# RENESAS TECHNICAL UPDATE

製品分類	MPU & MCU	発行番号	TN-16C-A195A/J	Rev.	第1版
題名	R32C/153グループハードウェアマニュアルの誤記訂正		情報分類	技術情報	
適用製品	R32C/153グループ	対象ロット等	関連資料	R32C/153グループ ハードウェアマニュアル Rev.1.01 (RJJ09B0537-0101)

R32C/153グループ ハードウェアマニュアル Rev.1.01 において誤記がありましたので、以下のとおり訂正いたします。

図7.1 クロック発生回路のブロック図

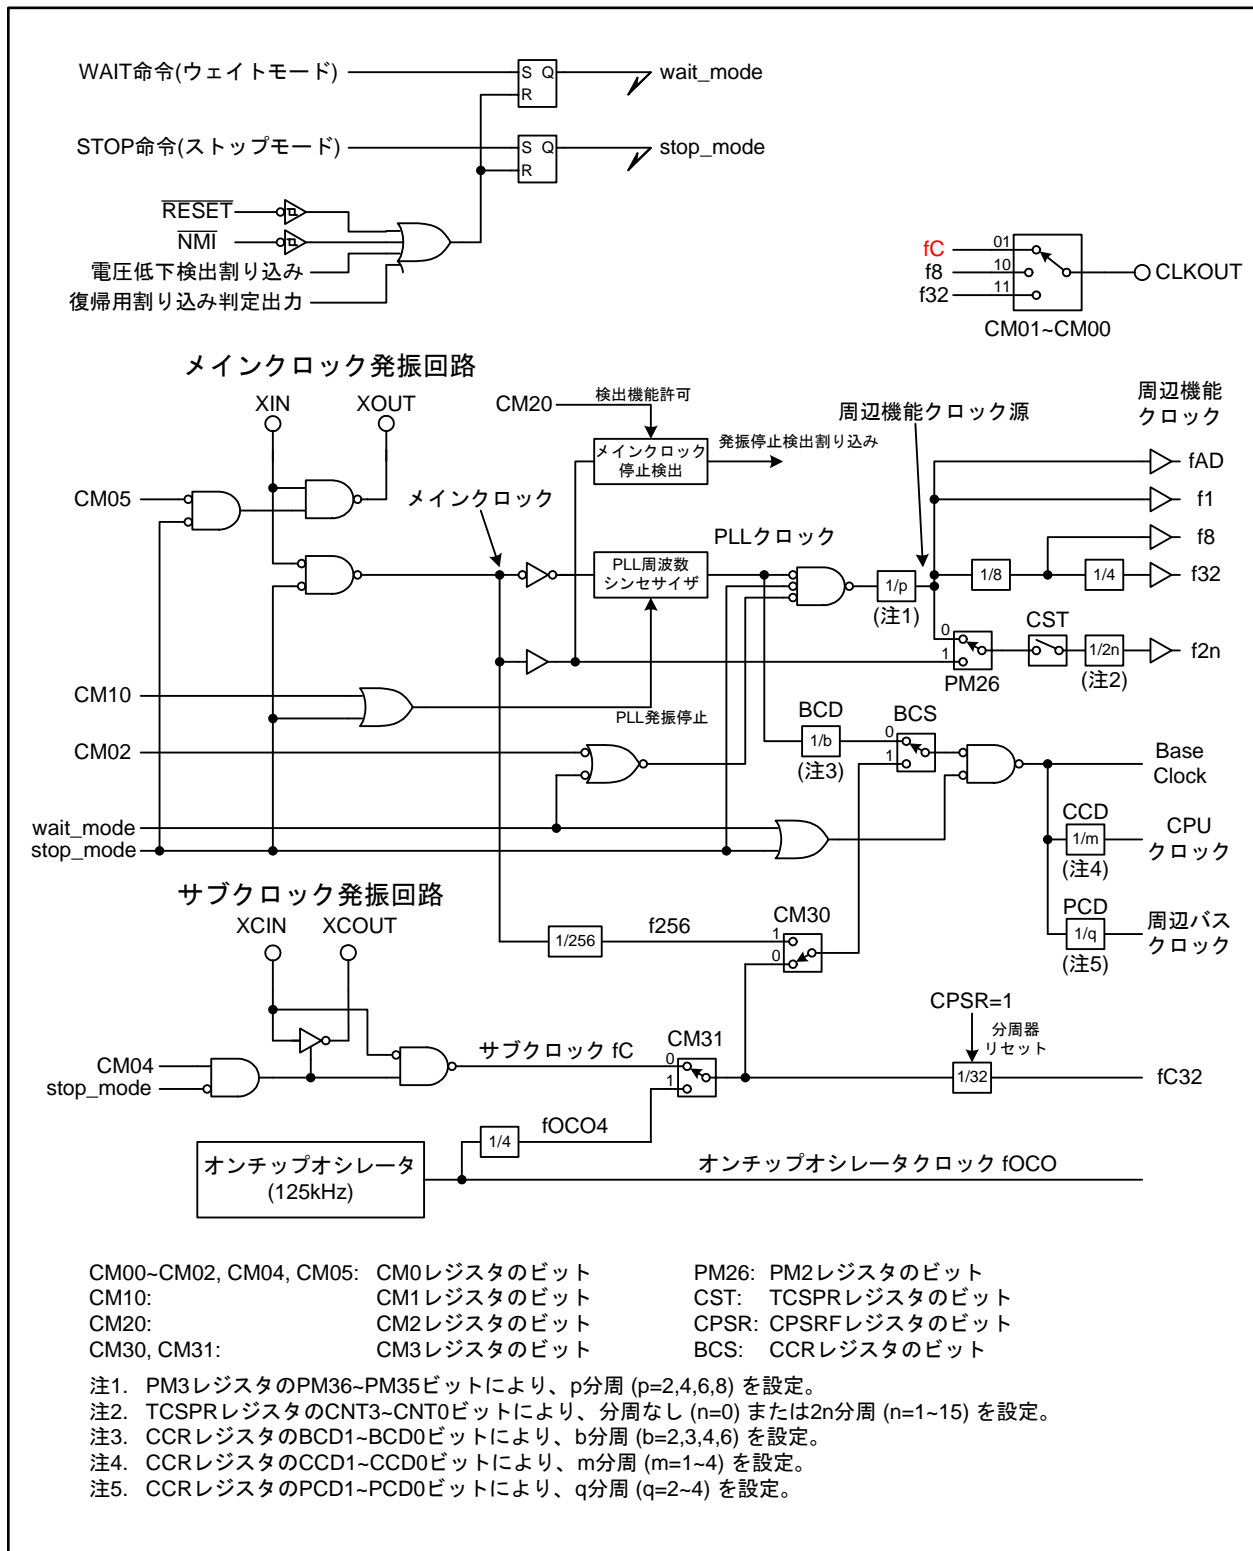
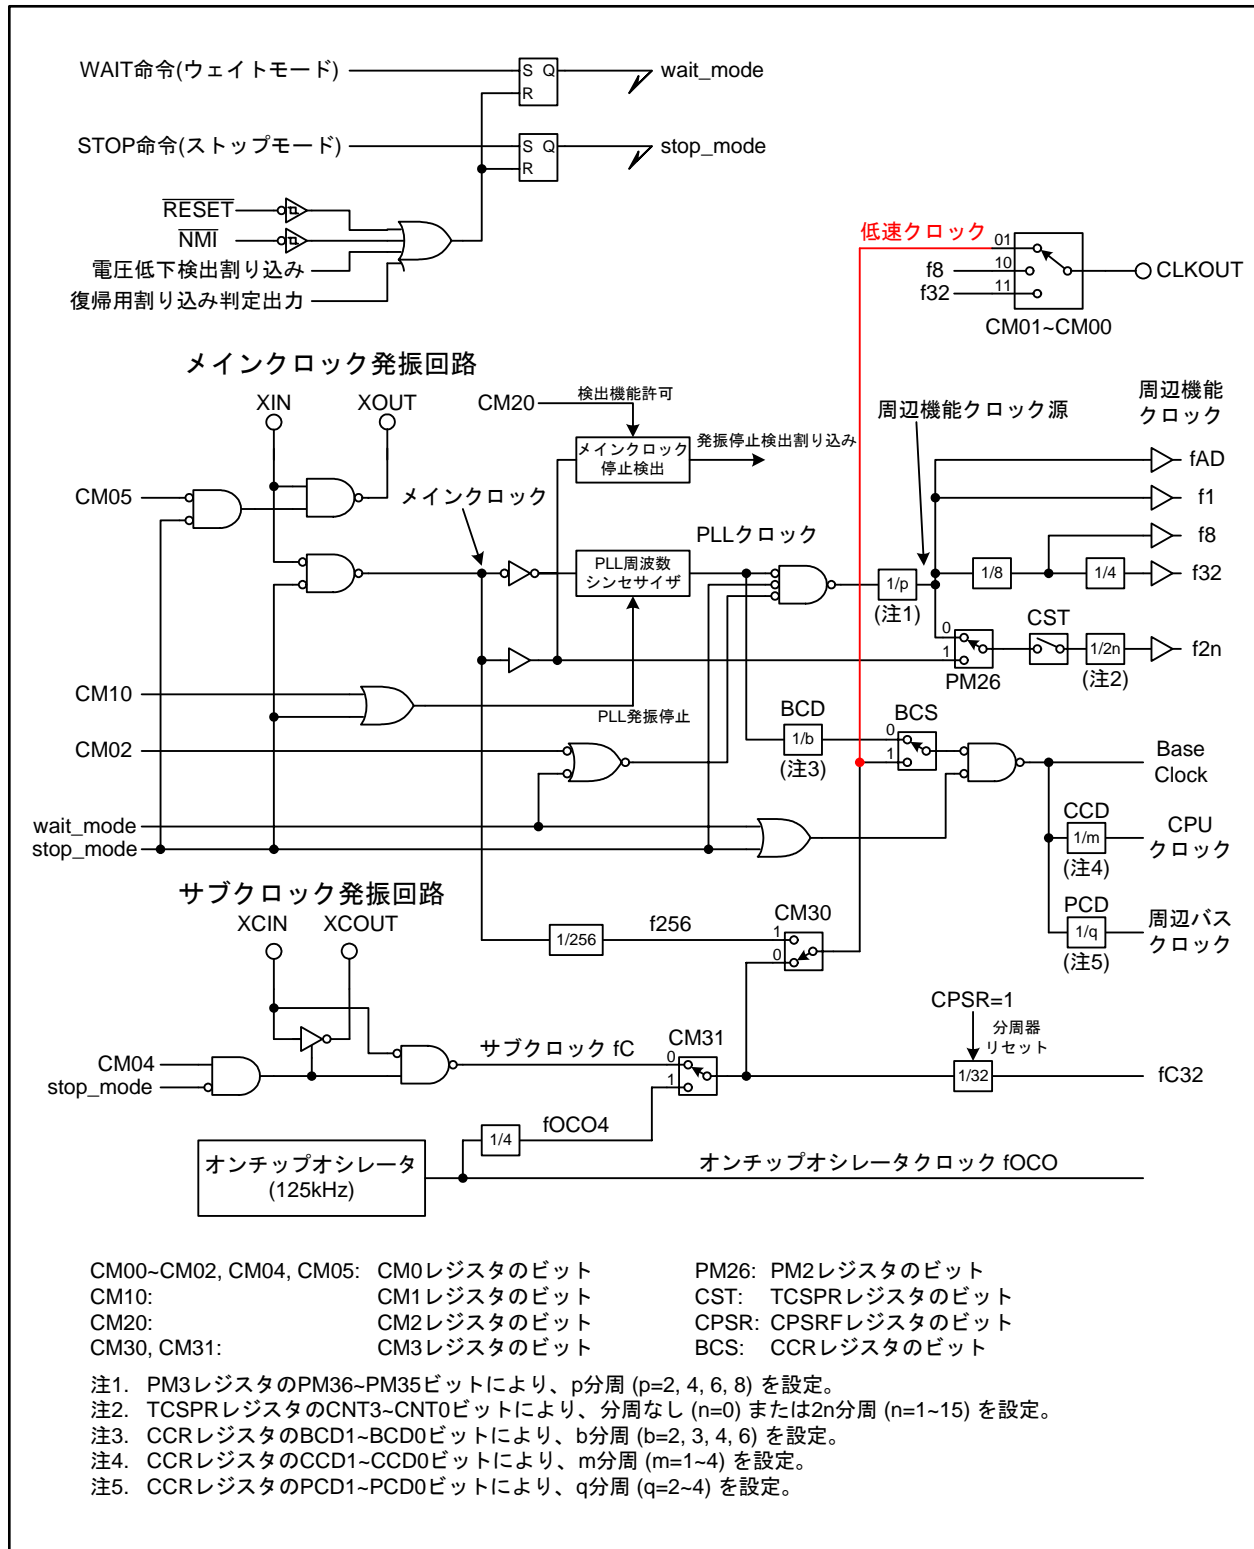
•Page 119 of 642

図7.1を以下のとおり訂正いたします。

図10.8 割り込み優先順位判定回路

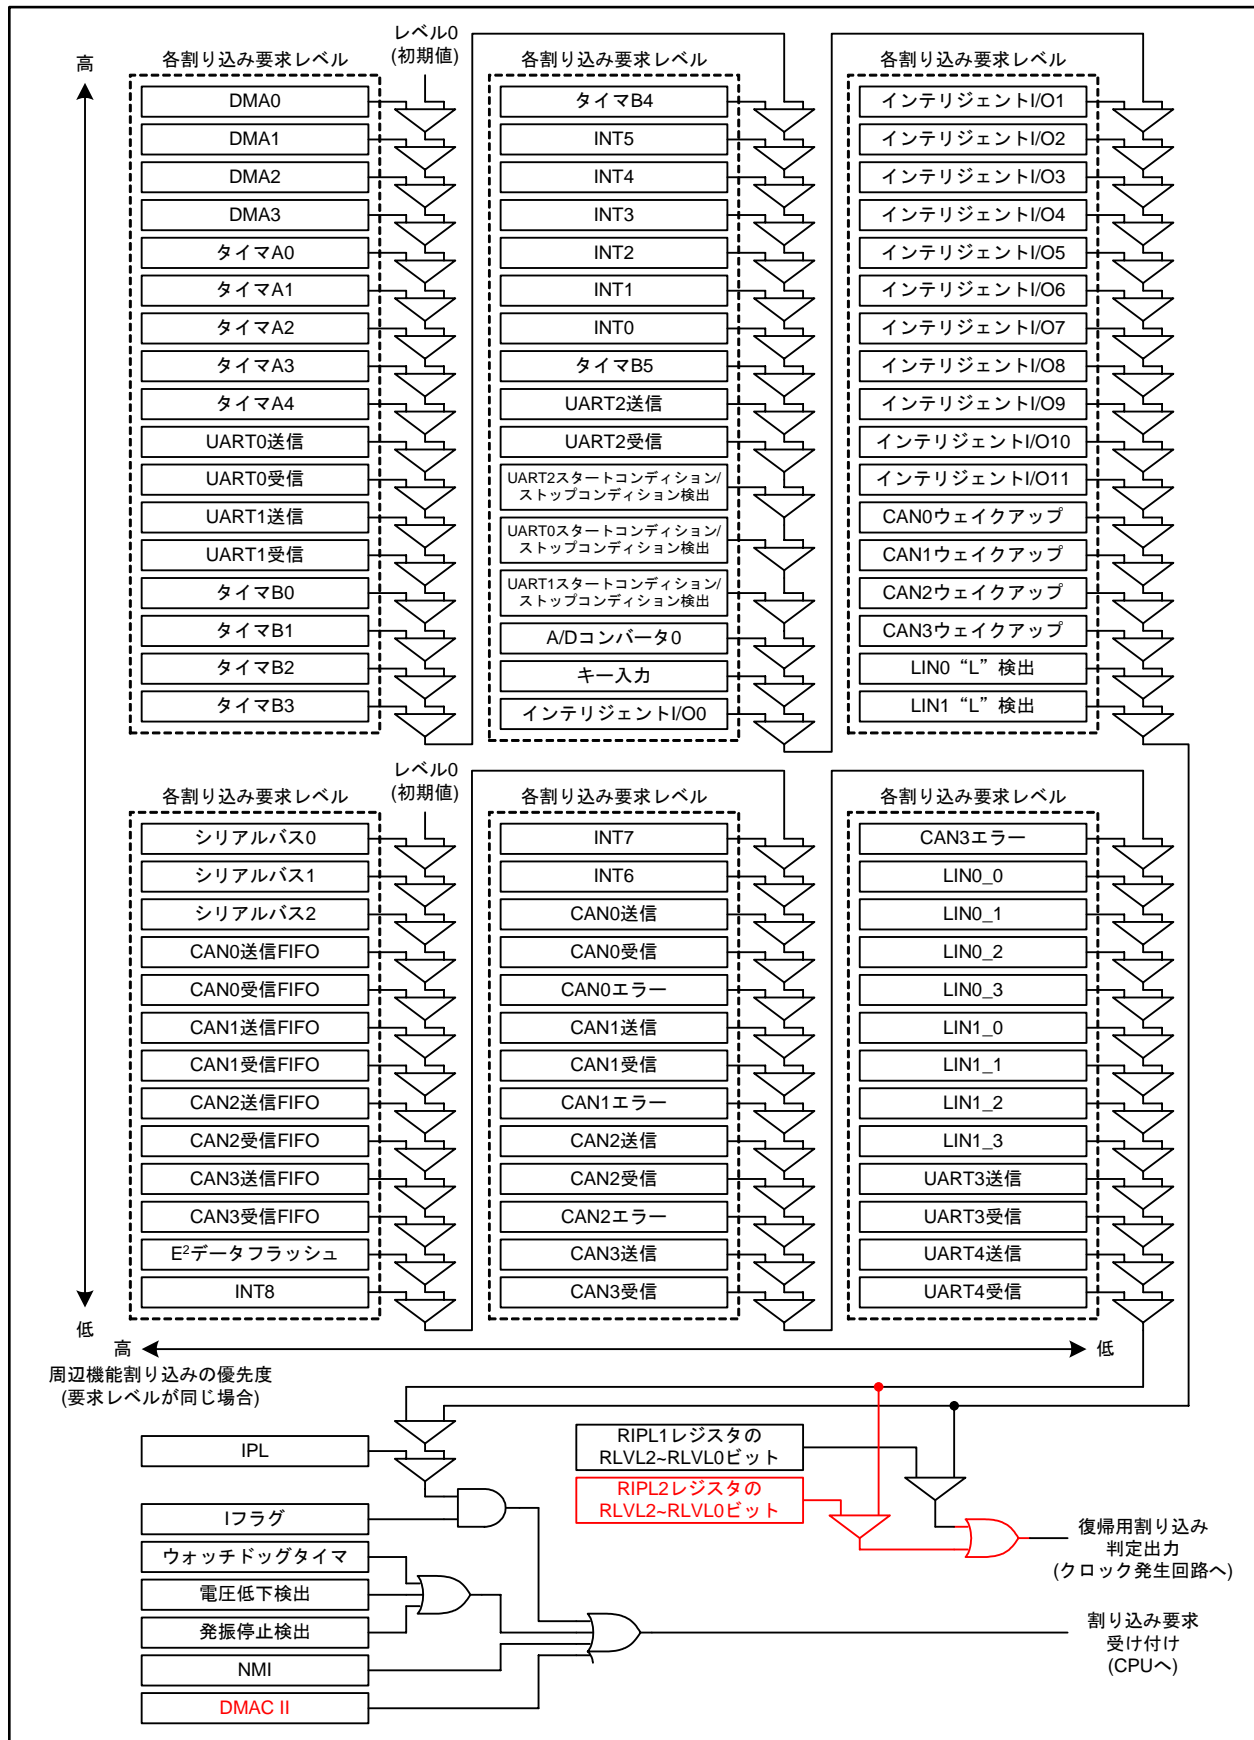
•Page 169 of 642

図10.8を以下のとおり訂正いたします。

図15.2 タイマBの構成

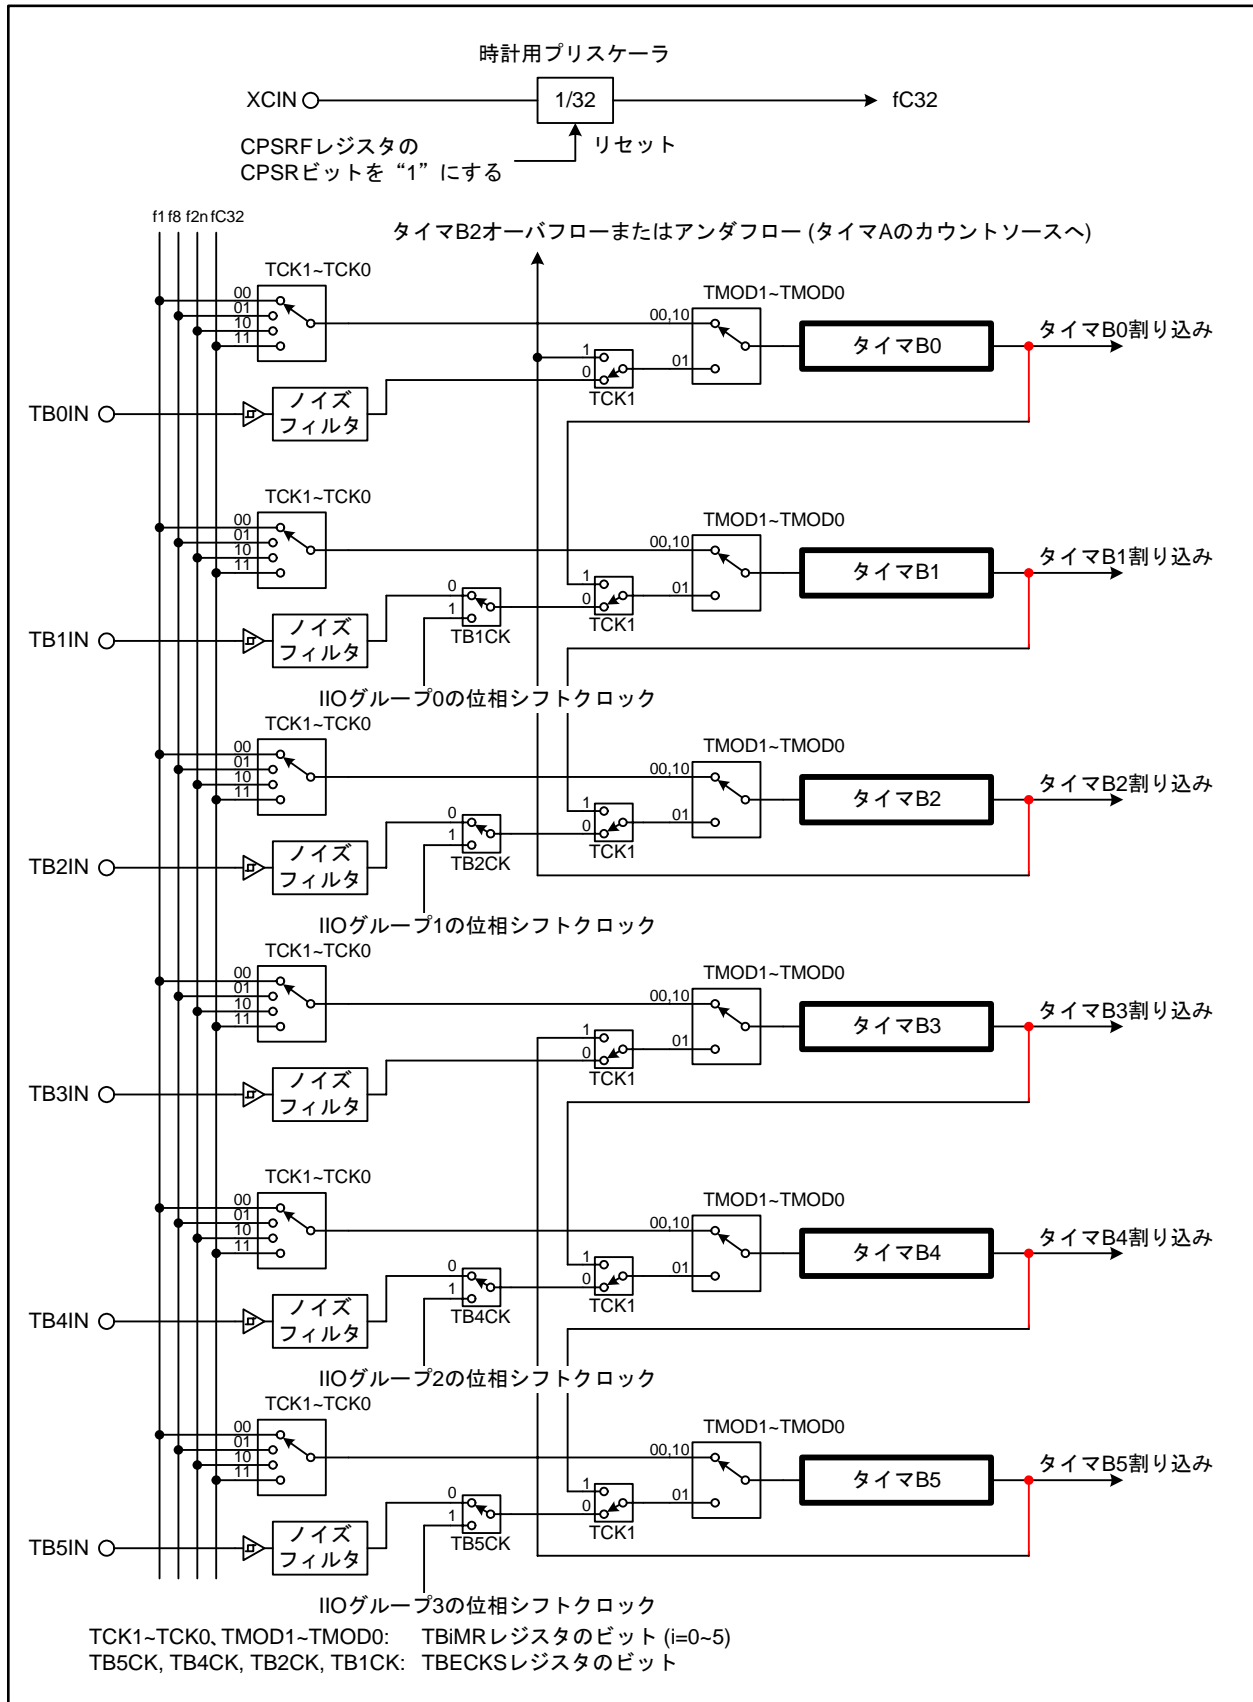
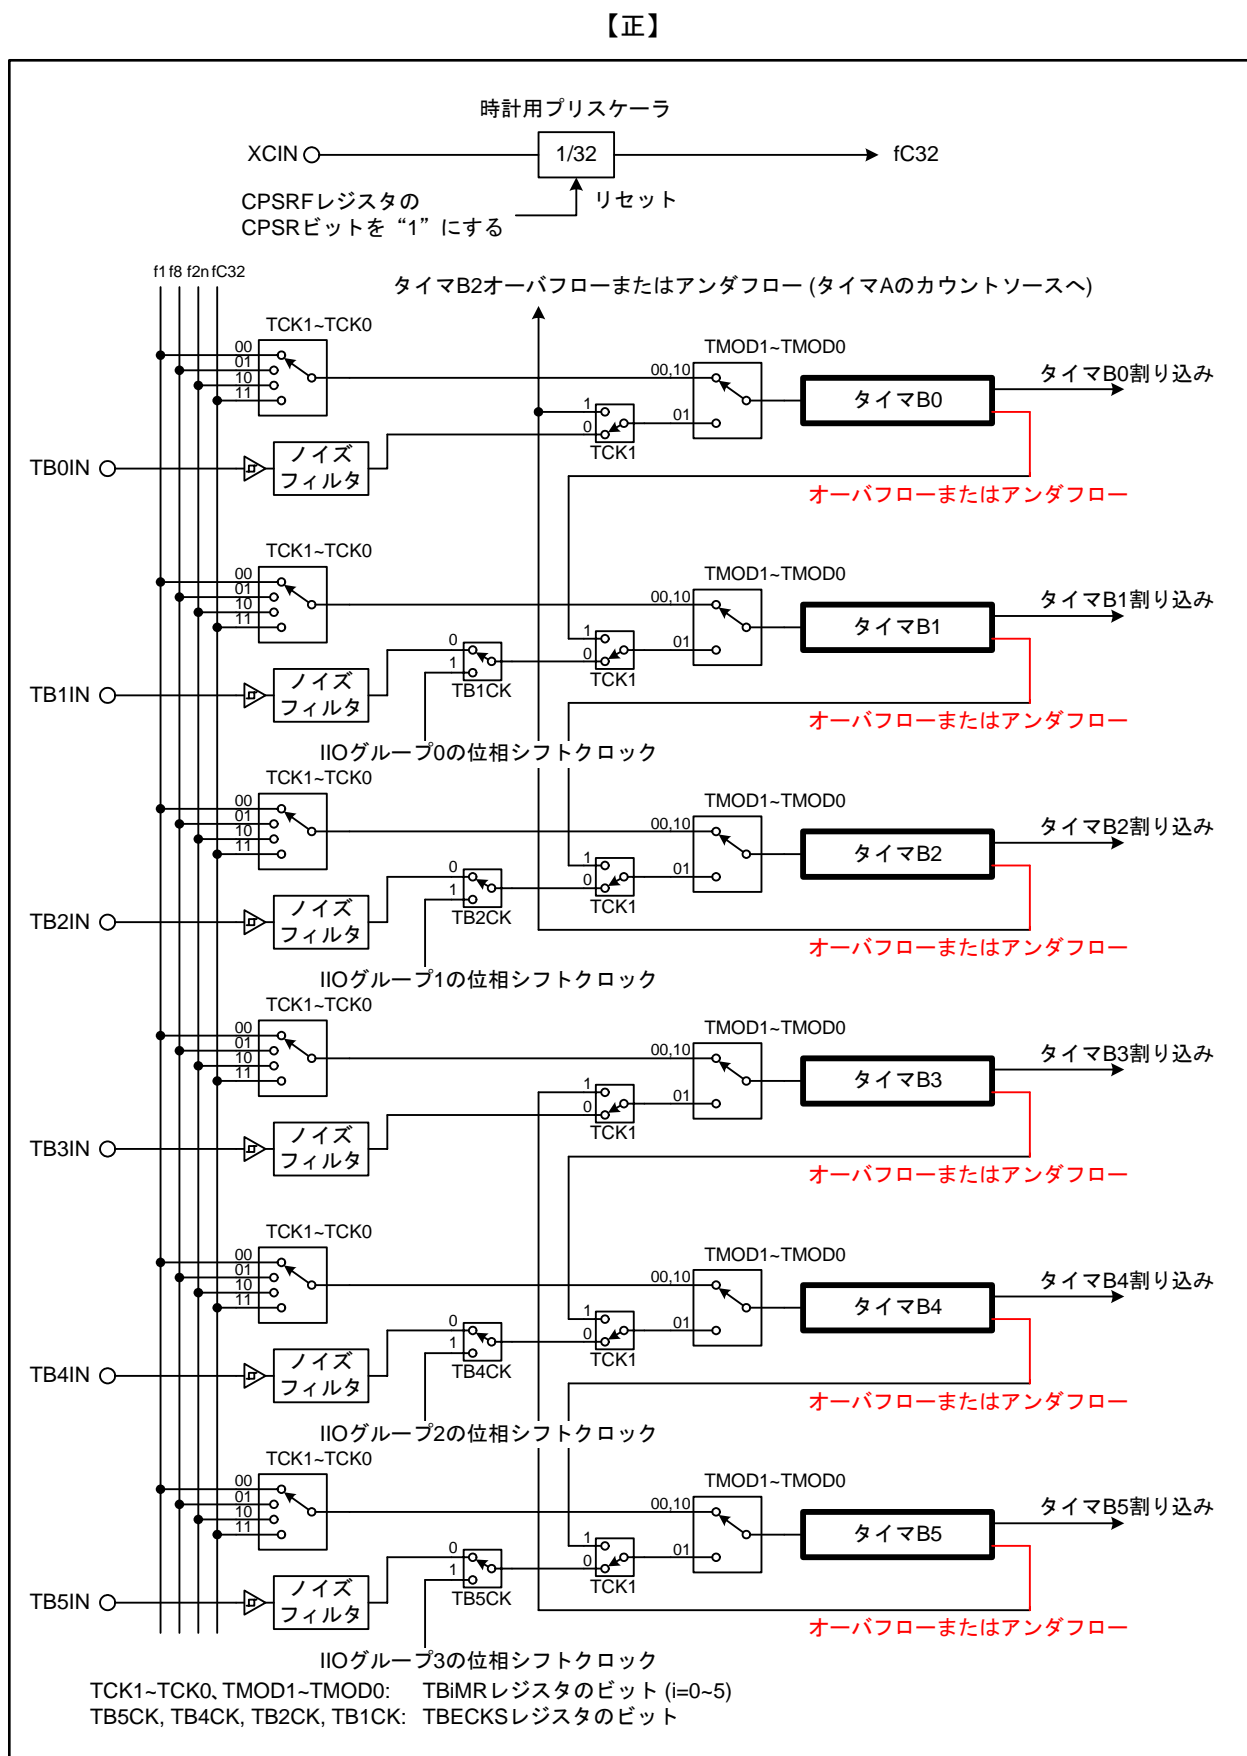
•Page 212 of 642

図15.2を以下のとおり訂正いたします。
